Bulletin d'information Utilisateur

WABCO présente le nouveau frein à disque PAN 19-1 **plus**

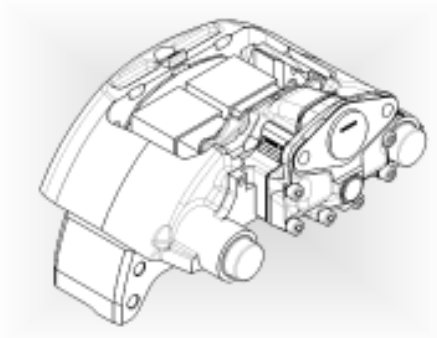
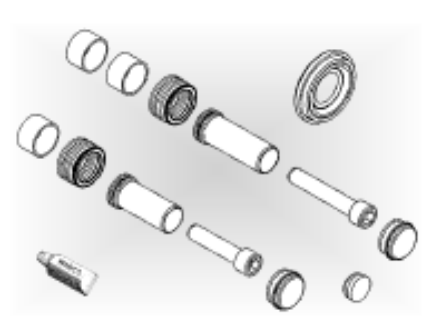
Malgré diverses améliorations, le PAN 19-1 plus n'est guère plus grand. Remplacer PAN 19-1 par PAN 19-1 plus s'effectue donc sans aucun problème.
